Från: Anders Sundblom <Anders.Sundblom@regeringen.ax>
Skickat: 2025-06-16 10:49
Till: Ted Waleij Slight <Ted.Waleij-Slight@amhm.ax>
Ämne: Sv: Begäran om komplettering - Miljötillstånd Snäckö färjfäste - ÅMHM 2025-471
Kopia: Mats Westman <Mats.Westman@amhm.ax>
Bilagor: 14K2003.pdf

Från: Ted Waleij Slight <Ted.Waleij-Slight@amhm.ax>
Skickat: onsdag 11 juni 2025 11:10
Till: Anders Sundblom <Anders.Sundblom@regeringen.ax>
Kopia: Mats Westman <Mats.Westman@amhm.ax>
Ämne: Begäran om komplettering - Miljötillstånd Snäckö färjfäste - ÅMHM 2025-471

Vi behandlar nu ert ärende om miljötillstånd för muddring och utfyllnad vid Snäckö färjfäste, men ärendet behöver kompletteras med några punkter:

SNÄCKÖ FÄRJFÄSTE

140K2003

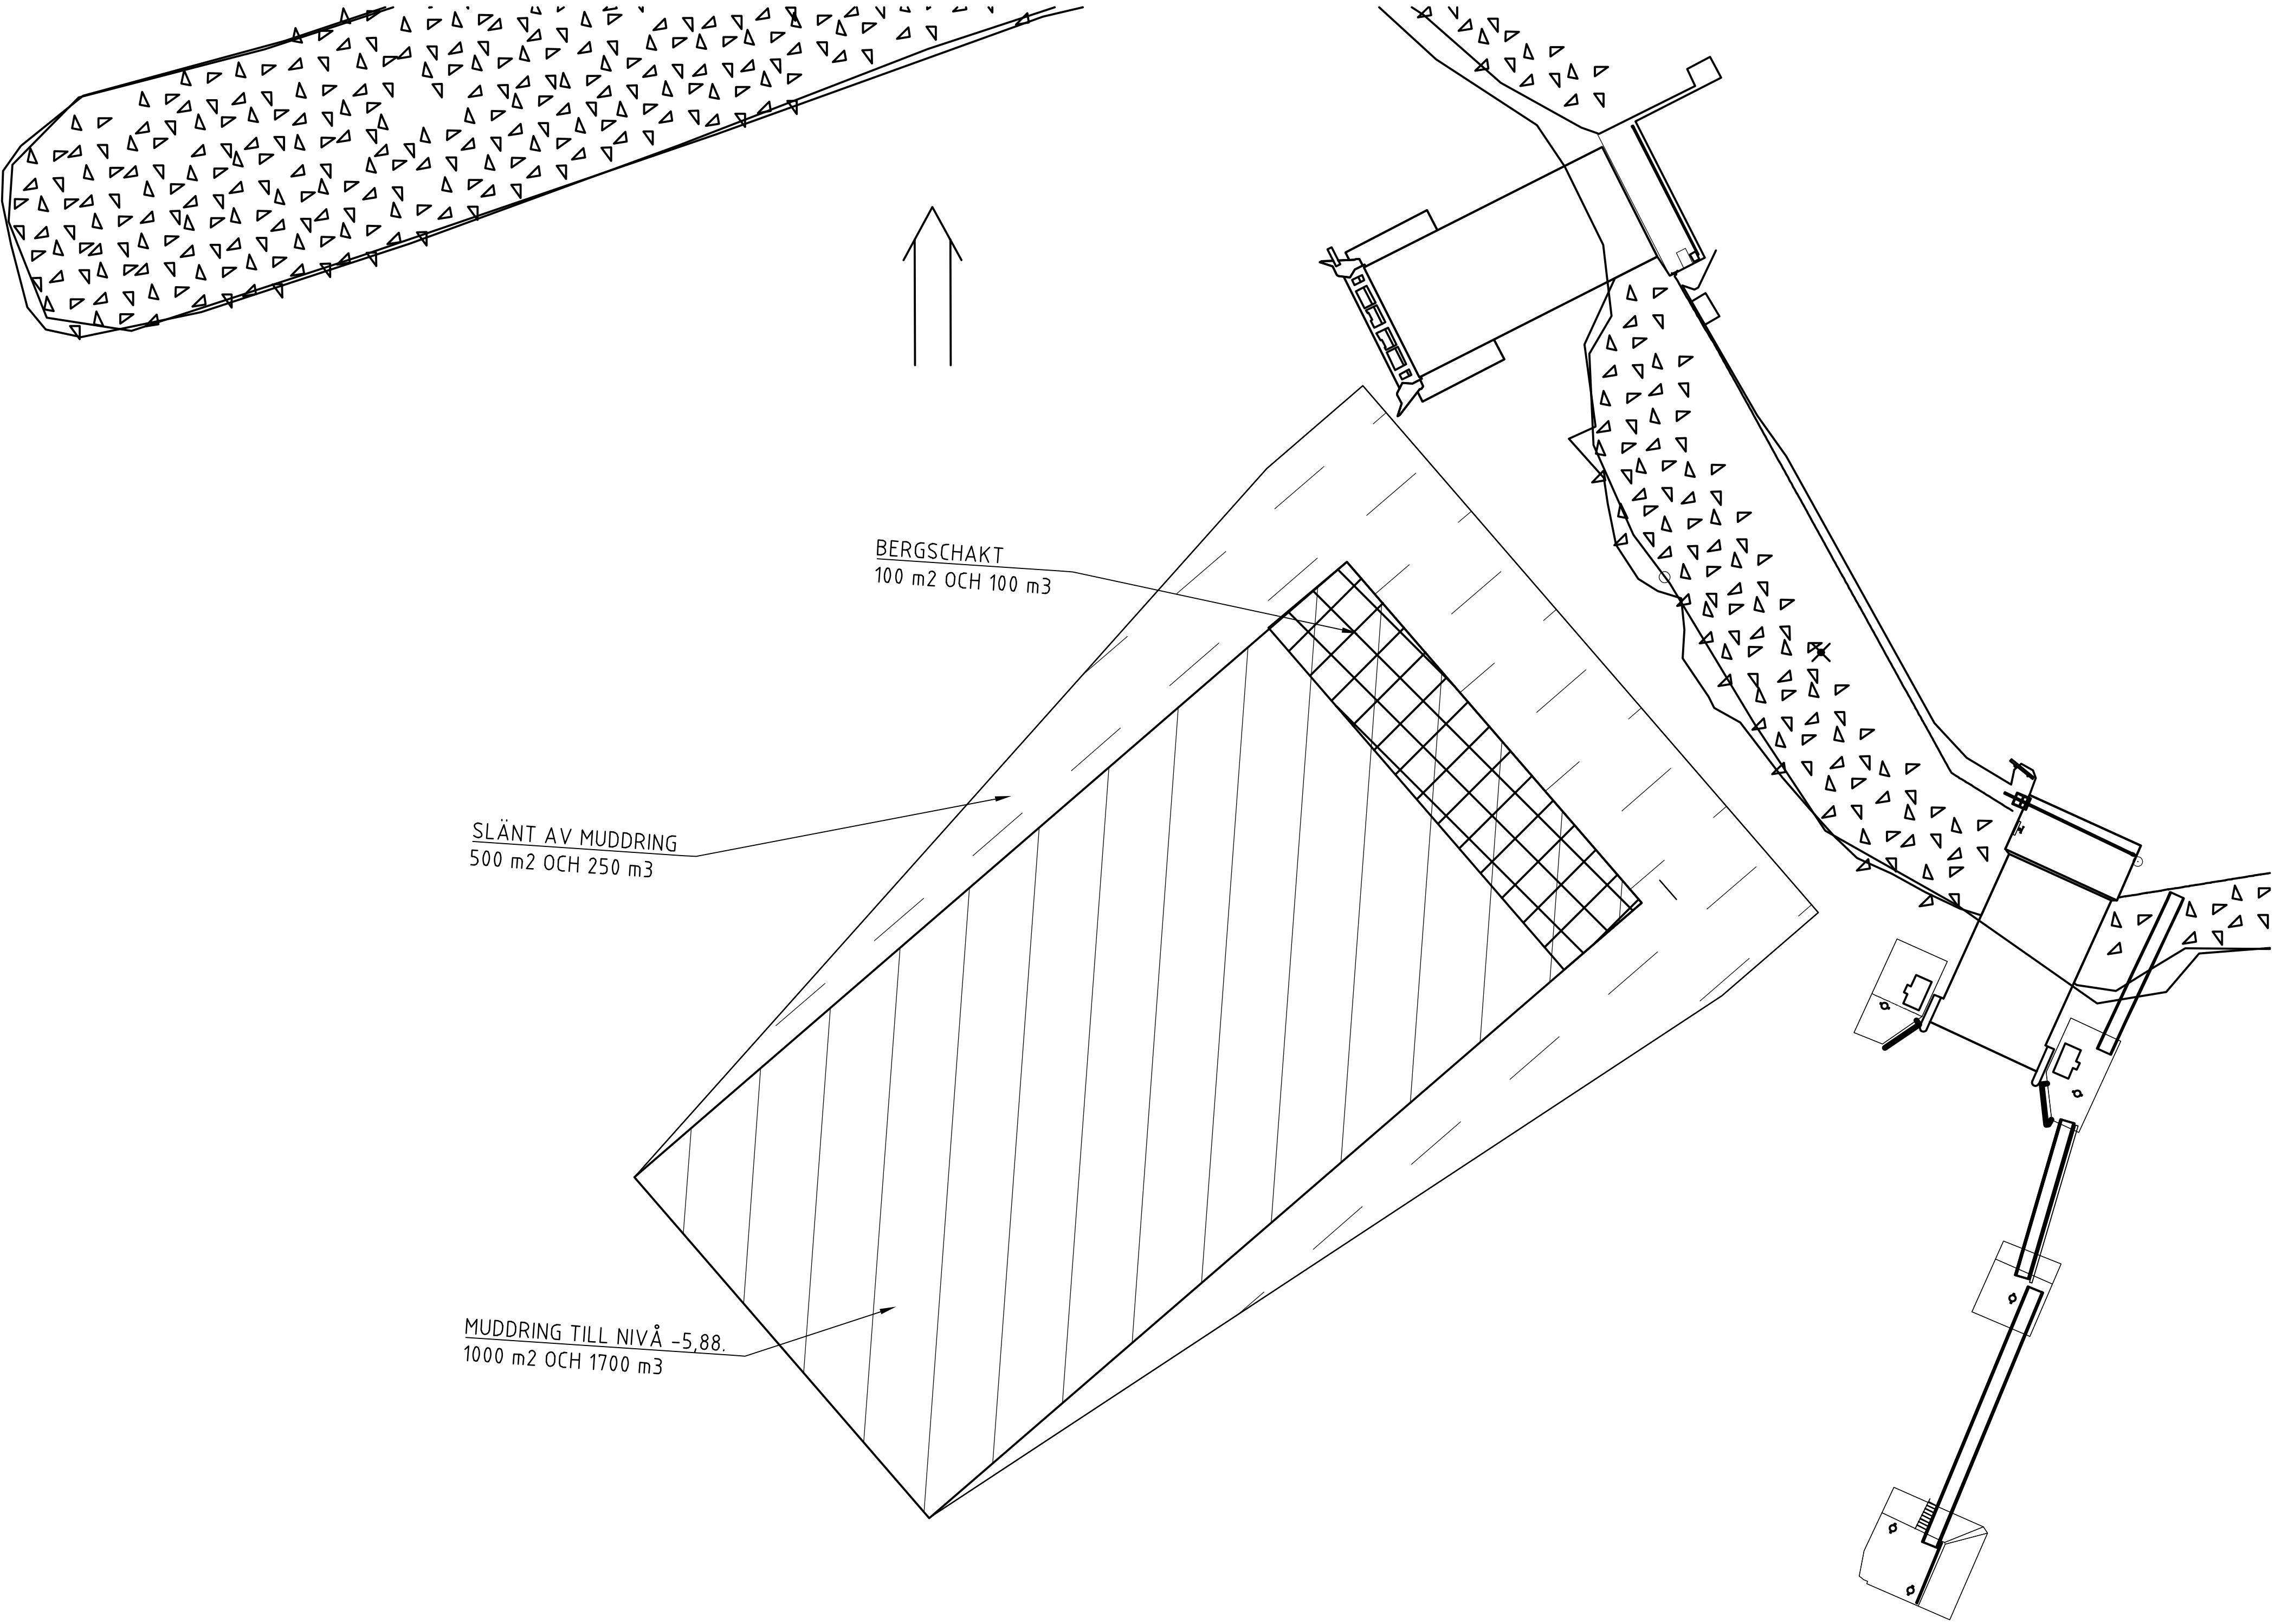
2. I ansökningsformuläret vid frågan om vad ansökan gäller har rutan för sprängning kryssats i. Vi efterfrågar mer specifik information eller en uppskattning av sprängningens omfattning och placering i projektområdet.

Ritning där ytan för sprängning framkommer bifogas. Ytan är ca 100 m².
